原子力発電所の新規制基準適合性に係る 審査会合(第102回)におけるコメント回答

平成26年4月24日
北海道電力株式会社
関西電力株式会社
四国電力株式会社
九州電力株式会社

<高温側配管での流れの模擬>

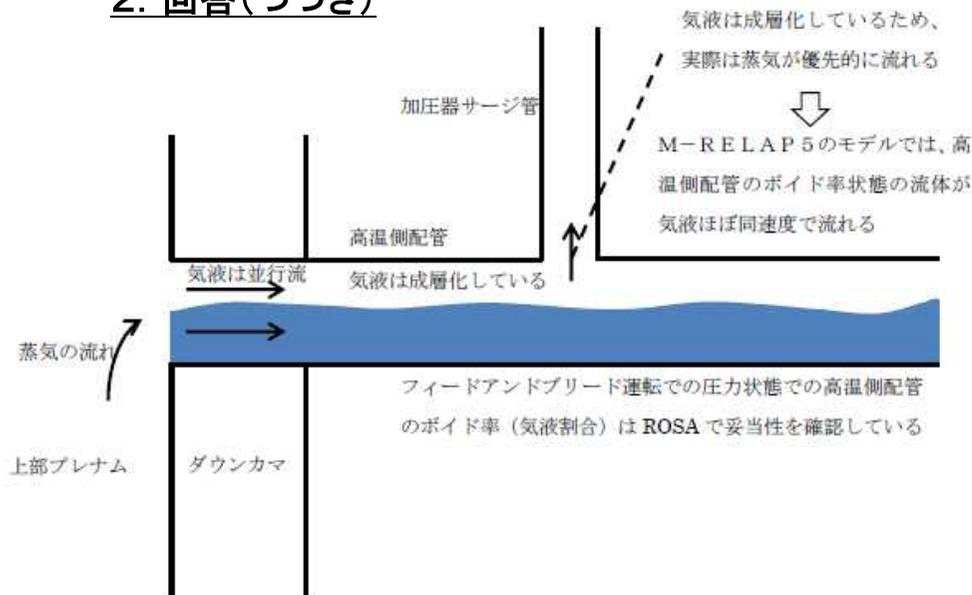
フィードアンドブリード時の加圧器サージ管における「ほぼ均質流」という記載については高温側配管及び加圧器サージ管におけるフローレジームの考え方を整理した上で、高温側配管の気相部の影響について整理すること。

・高温側配管の主流方向は、水平流の流動様式が適用され、流体が十分低速でありボイド率が約0.2の状態です。水平層状流となっている。

図1 1次系圧力の推移

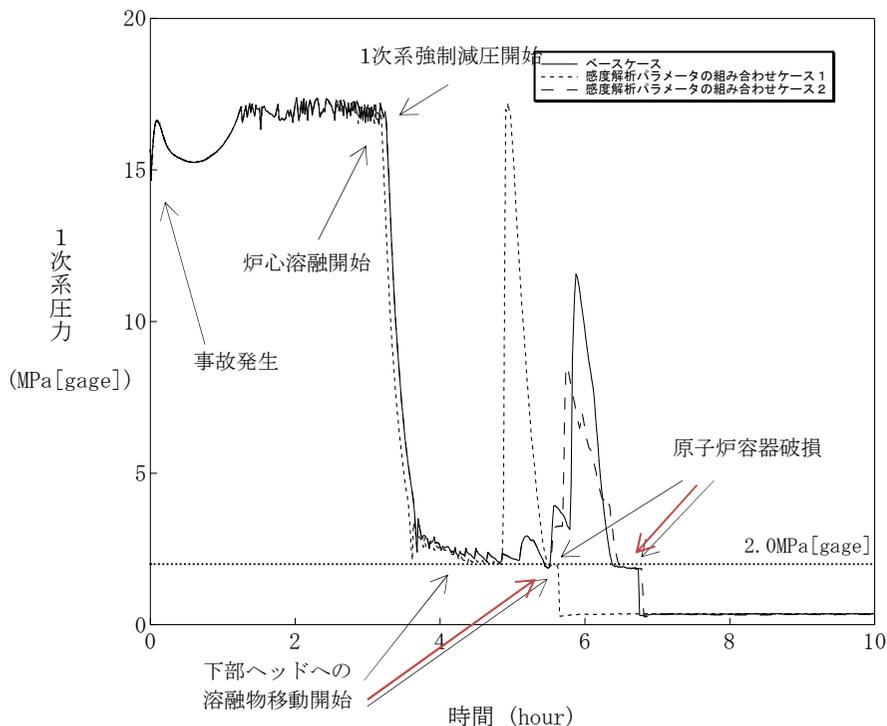
パラメータ組み合わせの感度解析について、緩慢に1次系圧力が低下するときの影響を整理すること。

炉心デブリの下部プレナムへの落下時の圧カスパイクが小さく、加圧器逃がし弁からの放出流量が小さくなるようにするため、エントレインメント係数を小さく、デブリ粒子の径を大きく、下部プレナム内の炉心デブリと上面水プールとの間の限界熱流束を小さく設定した結果、圧カスパイク時の1次系圧力はベースケースの約0.7倍となっている。

また、パラメータを水蒸気が発生しにくい方向に設定しているため、ドライアウト時刻が遅くなっている。ドライアウトから1次系圧力が2MPa[gage]まで低下する時間は約0.2時間となり、これに対しドライアウトから原子炉容器破損までの時間は約0.5時間となることから、感度解析パラメータの組み合わせを考慮した場合でも、原子炉容器破損の前に1次系圧力が2MPa[gage]を下回る結果となった。

炉心デブリの下部ヘッドへの落下時の圧カスパイクが小さくなるよう感度解析パラメータを組み合わせたことで、圧カスパイク時の1次系圧力はベースケースの約0.7倍となり、加圧器逃がし弁からの放出流量が小さくなるが、DCHは発生しない。
